A Monsieur Denis CUVILLIER
Commissaire enquêteur
Projet de révision du PLU de Monestier de Clermont

Monsieur, suite à notre entretien du 4 novembre 2020, vous trouverez ci-jointes des précisions sur certains des sujets sur lesquels nous nous sommes entretenus. Je formule des observations, révèle des problématiques et des incohérences, propose des solutions et émets des demandes.

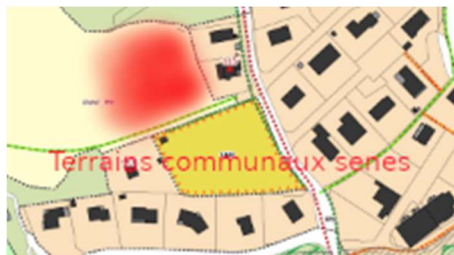
- L'OAP du secteur de Senes a exclu les terrains communaux de l'OAP soi-disant parce qu'une étude complémentaire au titre de la discontinuité loi montagne était nécessaire ; en fait l'avis de la direction départementale des territoires montre que cette étude de discontinuité est aussi nécessaire pour l'OAP Gare ; ce motif fallacieux n'est donc pas valable, en fait les terrains communaux ont été exclus pour favoriser les propriétaires des terrains privés. Cet arbitrage lèse l'intérêt général au profit d'intérêts particuliers.

Je demande à réintégrer une partie des terrains communaux dans l'OAP Senes pour ne pas léser la commune qui trouvera là une éventuelle ressource financière.

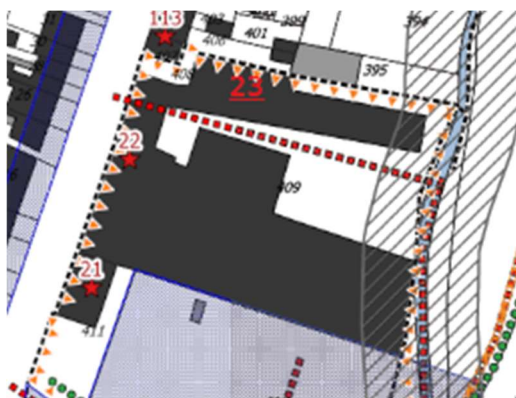
- Les OAP du secteur « Usine de Clermont », du secteur « gare logement » et celle du secteur « gare commerces et services » devraient toutes être intégrées dans une seule et même OAP comme le projette « le PLAN-GUIDE - Aménagement du secteur Pôle Gare ». Pour favoriser certains des propriétaires et pour les libérer de la contrainte de « l'opération d'aménagement d'ensemble » un découpage arbitraire en 3 OAP a été fait. Toujours pour favoriser certains des propriétaires et pour tenter de les libérer de certaines contraintes, l'étoile numéro « 23 » de l'OAP patrimoniale a été supprimée. Ce découpage va favoriser les propriétaires des parcelles destinées aux logements par rapport à ceux qui ont des parcelles qui seront ultérieurement destinées aux activités, aux services, aux parkings et aux espaces verts qui ne profiteront pas du projet dans son ensemble pour valoriser leur foncier. Le phasage va favoriser les logements sur le reste du projet ce qui va créer des déséquilibres en ce qui concerne l'emploi et les déplacements dans le village. L'absence d'une vraie étude de risques sur le ruisseau de l'Oche faite par des professionnels met en péril l'ensemble des projets sur cette zone. Comme l'a noté la direction départementale du territoire, il manque aussi une étude sur la discontinuité (loi montagne) relative au secteur 1AUCS.

Je demande de reconsidérer ces trois OAP dans une seule OAP « Pôle Gare » afin de garantir une « opération d'aménagement d'ensemble » qui porte sur toute la zone – quitte à permettre le phasage pour ne pas ralentir ce projet d'aménagement global.

Je demande la réalisation des nécessaires études préalables à la finalisation de cette OAP « Pôle Gare » : l'étude de risques vue la proximité du ruisseau de l'Oche, ainsi que l'étude sur la discontinuité relative à la loi montagne pour le secteur 1AUCS.

Je demande aussi de refaire apparaître l'étoile « 23 » qui précise la protection du seul bâtiment d'architecture industrielle du village qui était déjà préalablement classé dans le PLU précédent – aile sud de l'ancienne usine De Clermont.

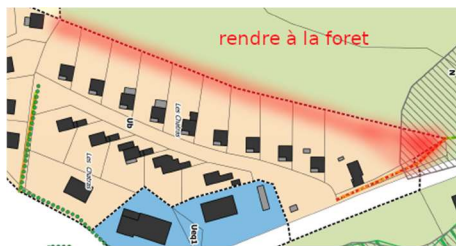
- L'OAP patrimoniale a identifié un nombre considérable de « nouvelles étoiles », si la volonté de vouloir protéger le patrimoine plus modeste que le patrimoine culturel, bourgeois et industriel qui était déjà identifié dans le PLU, est louable. Il est regrettable que le travail sur l'inventaire et la description du patrimoine ainsi que sur ce qui est réellement protégé ne soit pas fait. Une partie du patrimoine, celui qui ne vise par exemple qu'un élément de l'architecture n'a vocation à être protégé que lui-même sans que la contrainte pèse sur

l'ensemble du bâtiment, à contrario une autre partie du patrimoine nécessite que la protection s'applique non seulement à l'ensemble du bâtiment mais protège aussi son environnement, la prairie autour d'une ferme compte autant que celle-ci au même titre que le parc d'une maison bourgeoise.

Je demande de retravailler l'OAP patrimoniale :

- Pour libérer de contraintes inutiles les éléments patrimoniaux modestes qui ne doivent être protégés qu'eux-mêmes sans que cela n'affecte le reste du bâtiment.
- Pour mieux protéger les éléments patrimoniaux plus importants (ferme, usine, maisons bourgeoises) pour les protéger eux mais aussi leur environnement notamment les prairies, les parcs et les arbres. Ces éléments patrimoniaux devant pouvoir être admirés depuis l'espace public pour que chacun puisse en profiter il est important d'en protéger le cône de vue depuis la rue par exemple.

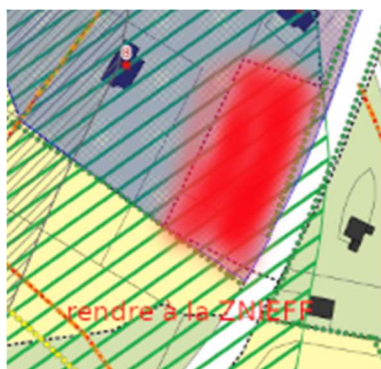
1. Alors que la constructibilité des terrains a été réduite par ce PLU, alors que la protection des zones naturelles est affichée comme une priorité de ce PLU ; il y a des incohérences qui doivent être corrigées :
 - Certaines des parcelles des Chattras (à l'ouest) ont vu la partie de leur terrain constructible s'agrandir au détriment de la zone naturelle de forêt

Je demande la correction de cette aberration pour les parcelles des chattras (à l'ouest) afin de rendre à la zone naturelle, l'espace qui lui a été grignoté.
